Saksframlegg

**Reguleringsplan for Fv. 57 med gang- og sykkelveg Lindås tettstad - Mongstad - 2.
gongshandsaming - ny høyring
RÅDMANNEN SITT FRAMLEGG TIL VEDTAK:**

På oppdrag frå Vestand fylkeskommune legg Multiconsult fram forslag til reguleringsplan for Fv. 57 – gang-/sykkelveg Lindås tettstad – Mongstad, planid. 1263 201407 som vist på plankart datert 4.12.2020 og med føresegner av revisjonsdato 4.12.2020 ut på ny høyring. Planområdet er på om lag 999 daa og strekk seg langs den 10 km lange strekinga av fylkesveg 57 mellom Lindås tettstad og Mongstad.

Plankart 1

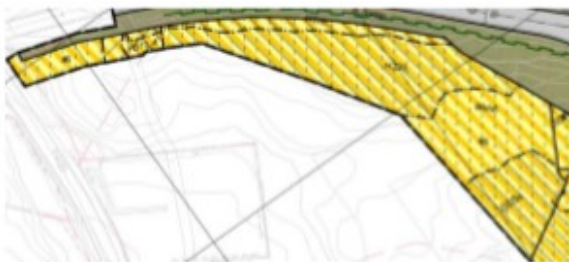
Endringar som gjeld ny rettleiar for bygge- og anleggsområde plankart 1:

Kombinert byggeformål BAA 1-5 er endra til arealformål frå KPA 2011:

B1 og B2 (Bustader), BN1 (Nærings bygningar), BTK (Telekommunikasjonsanlegg), BGU2 (Grav- og urnelund).

Ny føresegn §4.1.1 Bustader, etter ny rettleiar for bygge- og anleggsområde

Ny føresegn §4.1.3 Næringsbygningar, etter ny rettleiar for bygge- og anleggsområde

Ny føresegn §4.1.6 Telekommunikasjonsanlegg, etter ny rettleiar for bygge- og anleggsområde

Ny føresegn §4.1.7 Grav og urnelund, etter ny rettleiar for bygge- og anleggsområde

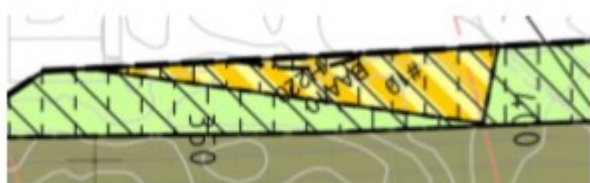
Kombinert byggeformål BAA 7-9 er endra til arealformål frå KPA 2011:

GBG (Blågrønnstruktur), BS (Sentrumsformål) og B3 (Bustader).

Ny føresegn §4.1.1 Bustader, etter ny rettleiar for bygge- og anleggsområde

Ny føresegn §4.1.2 Sentrumsformål, etter ny rettleiar for bygge- og anleggsområde

Ny føresegn §4.3 Grønstruktur, etter ny rettleiar for bygge- og anleggsområde

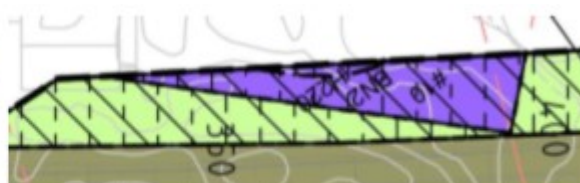
Kombinert byggeformål BAA 10 er endra til arealformål frå KPA 2011, BN2 (Nærings bygningar).

Ny føresegn §4.1.3 Næringsbygningar, etter ny rettleiar for bygge- og anleggsområde.

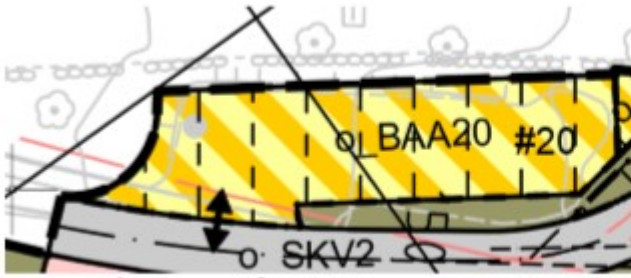
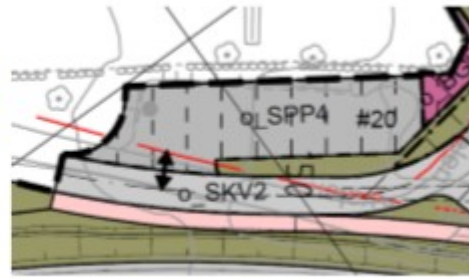
Kombinert byggeformål BAA20 er endra til arealformål frå detaljreguleringsplan rv. 568 1985 (Trafikkområde – køyreveg), o_SPP4 (Parkeringsplassar).

Endra føresegn § 4.2.5 Parkering (SPP) med nytt punkt d) etter ny rettleiar for bygge- og anleggsområde (Nummer § 4.3 ved offentlig ettersyn).

Plankart 2

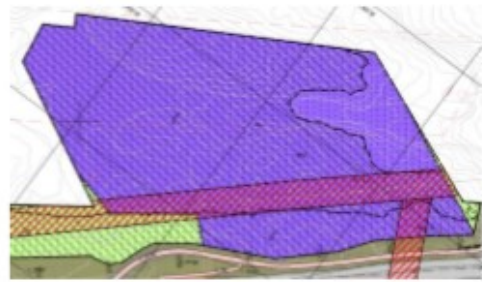
Endringar som gjeld ny rettleiar for bygge- og anleggsområde plankart 2:

Kombinert byggeformål BAA11 er endra til arealformål frå KPA 2011, BN3 (Nærings bygningar).

Ny føresegn §4.1.3 Næringsbygningar, etter ny rettleiar for bygge- og anleggsområde.

Plankart 3

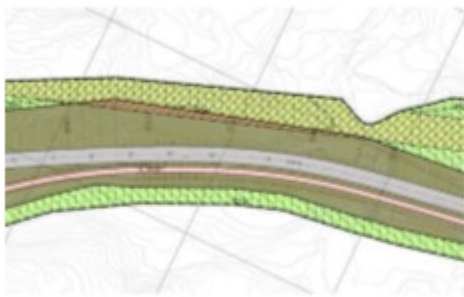
Etter innspel frå grunneigarar er det gjort fleire endringar i vegtilkomst.

Ny veg f_SV76. Endra føresegn §4.2.2 b) (nummer §4.2 ved offentlig ettersyn).

Veg f_SV11 er flytta lengre vest. Endra utforming av vegane SV12 og SV13 (vises også på plankart 4).

Garasje/uthus gnr. 118 bnr. 1 er forutsett fjerna og merka med kryss (215)

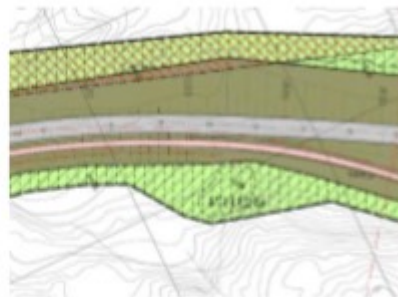
Etter planen vart levert til kommunen i 2017 utførte Hordaland fylkeskommune arkeologiske registreringar. Det er lagt til eit nytt føresegnsområde #30, Askeladden ID 231174. Løyve til inngrep i automatisk freda kulturminne. Planområdet er utvida.

Ny føresegn §3.8 b) og c), §6.4 og §7.2. Planskildring kap. 8.6 er endra.

Plankart 5

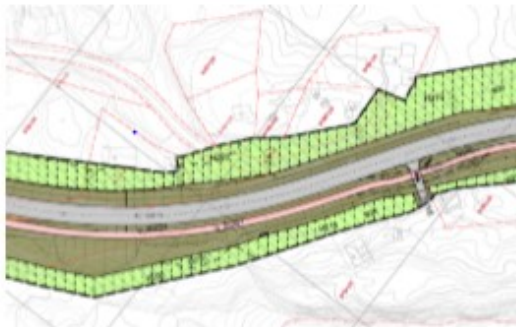
Etter innspel frå grunneigarar er utforming og lengde på veg f_ SV18 er endra slik at det er tilkomst til naustområde/sjø. Planområde er utvida.

Ny føresegn § 4.2.2. e). Planskildring kap. 7.8 er endra.

Plankart 7

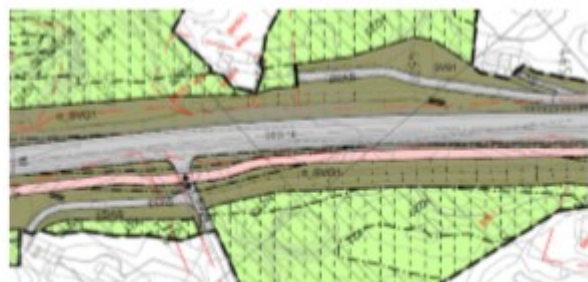
Etter innspel frå grunneigar er det endra utforming av veg SV33 og SV35.

Plankart 8

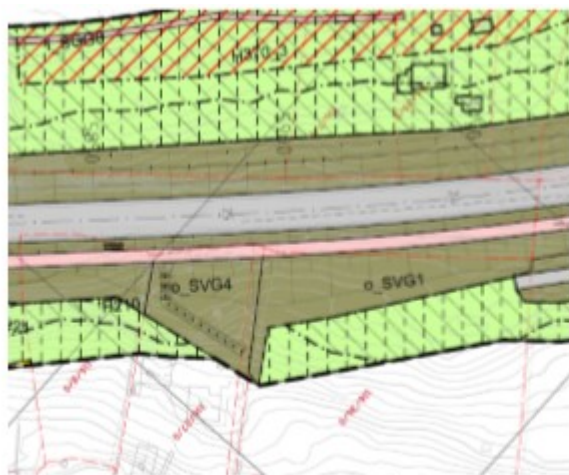
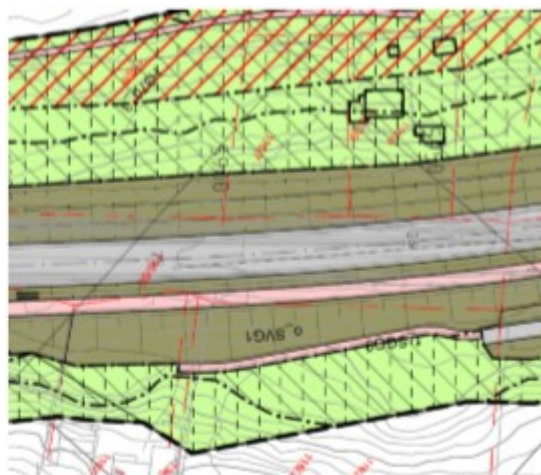
Etter innspel frå grunneigarar er trapp i SVG4 er tatt ut av planforslaget. Ein har då redusert storleik på SVG og tatt ut nummerering SVG4 (vises også på plankart 9). Føresegn om trapp SVG4 er tatt ut (jf. §4.6 ved 1. gongs høyring).

Det er regulert inn ein gangveg f_SGG9 til eigedomane gnr. 116 bnr. 8, 27 og 36 (vises også på plankart 9). Ny føresegn §4.2.3 h).

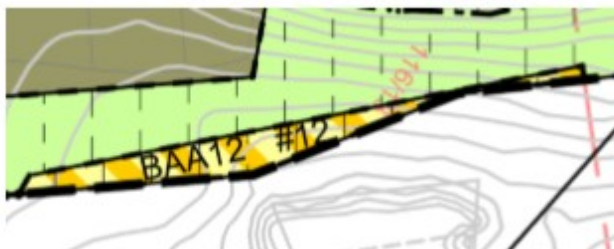
Endringar som gjeld ny rettleiar for bygge- og anleggsområde plankart 8

Kombinert byggeformål BAA 12 er endra til arealformål frå KPA 2011, VS (Småbåthamn).

Ny føresegn §4.5.3 Småbåthamn (VS), etter ny rettleiar for bygge- og anleggsområde

Plankart 9

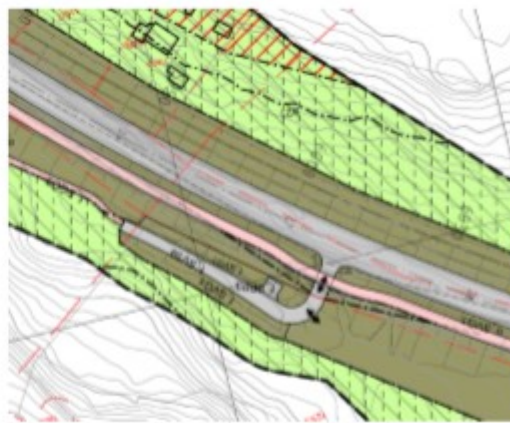
Etter innspel frå grunneigarar er det lagt til ei ny parkering SPP3 langs f_SV59. Ny landbruksavkøyrsløp ut i marka er vist med avkøyrsløp.

Ny føresegn parkering jf. §4.2.5 c) og føresegn for fellesveg f_SV59 jf. §4.2.2 h)

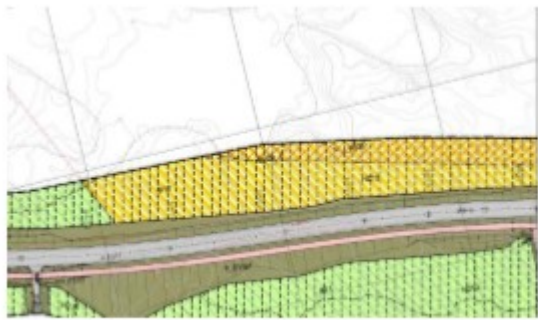
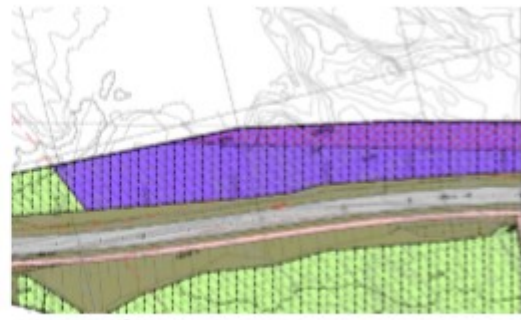
Endringar som gjeld ny rettleiar for bygge- og anleggsområde plankart 9

Kombinert byggeformål BAA 13 er endra til arealformål frå KDP 2010, BN4 (Næringsbygningar) (gjeld også plankart 10).

Ny føresegn §4.1.3 Næringsbygningar, etter ny rettleiar for bygge- og anleggsområde.

Plankart 10

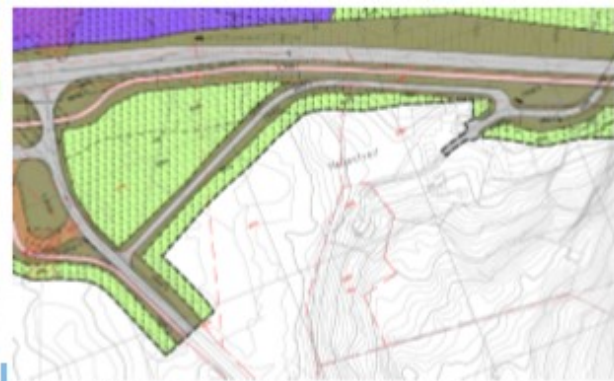
Etter innspel frå grunneigar er utforming og plassering av veg f_SV63 endra. Veg SV_65 er forlenga inn i tun. Planområde er derfor redusert. Avkøyrsløp SV62 og SV64 er tatt ut på grunn av desse endringane. Endra føresegn § 4.2.2. b).

H370_12 er tatt ut då denne ikkje er i terrenget

Plankart 11

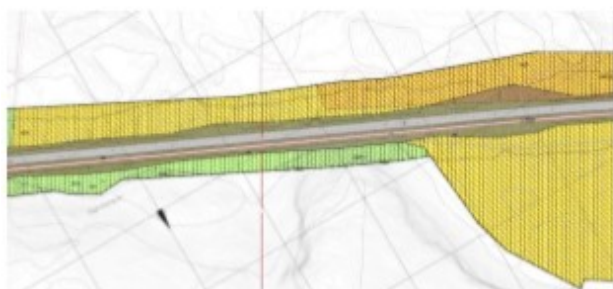
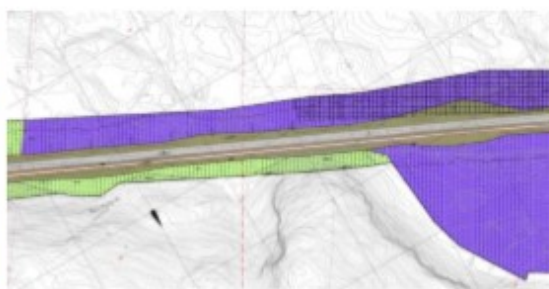
Regionalnett 132 kV og 300 kV kraftleidning er vist som bandlagt etter anna lovverk H740 (gjeld også plankart 12). Ny føresegn §5.3.1

Endringar som gjeld ny rettleiar for bygge- og anleggsområde plankart 11

Kombinert byggeformål BAA 14 er endra til arealformål frå KDP 2010, BN5 og BN6 (Næringsbygningar) (gjeld også plankart 12).

Ny føresegn §4.1.3 Næringsbygningar, etter ny rettleiar for bygge- og anleggsområde.

Plankart 12

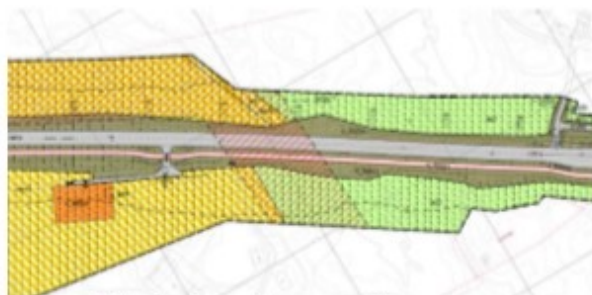
Veg o_SV66 er forlenga mot vest (snuhamar).

Etter innspel frå Hordaland fylkeskommune er planområdet utvida noko for å ta med ein jordkjellar på Hope. Denne er lagt i omsynssone H570_5 (vises også på plankart 13).

Endra føresegn § 5.2.2 b). Planskildring kapittel 8.6 er endra.

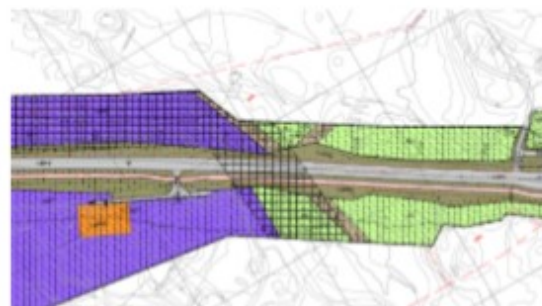
Endringar som gjeld ny rettleiar for bygge- og anleggsområde plankart 11

Kombinert formål 17 er endra til arealformål frå KDP 2010, Teknisk infrastruktur.

Ny føresegn §4.2.7 Teknisk infrastruktur, etter ny rettleiar for bygge- og anleggsområde. Teknisk infrastruktur

er hovudvassleidning.

Plankart 13

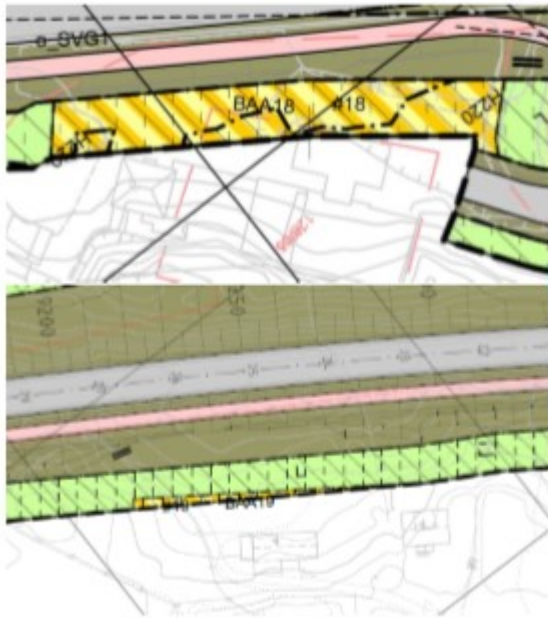
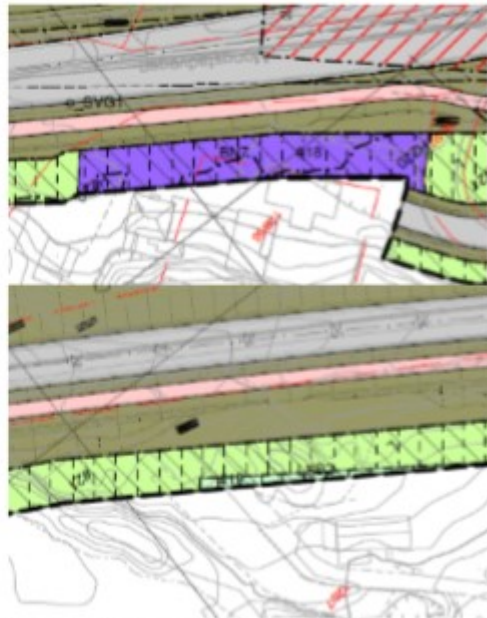
Endringar som gjeld ny rettleiar for bygge og anleggsområde plankart 13

Kombinert byggeformål BAA18 er endra til arealformål frå KDP 2010, BN7 (Næringsbygningar) (vises også på

Kombinert byggeformål BAA19 er endra til arealformål frå KDP 2010, LSB2 (Spreidde bustader). Ny føresegn § 4.4.2 LNFR areal for spreidd bustad, etter ny rettleiar for bygge- og anleggsområde

plankart 12). Ny føresegn §4.1.3 Næringsbygningar, etter ny rettleiar for bygge- og anleggsområde.
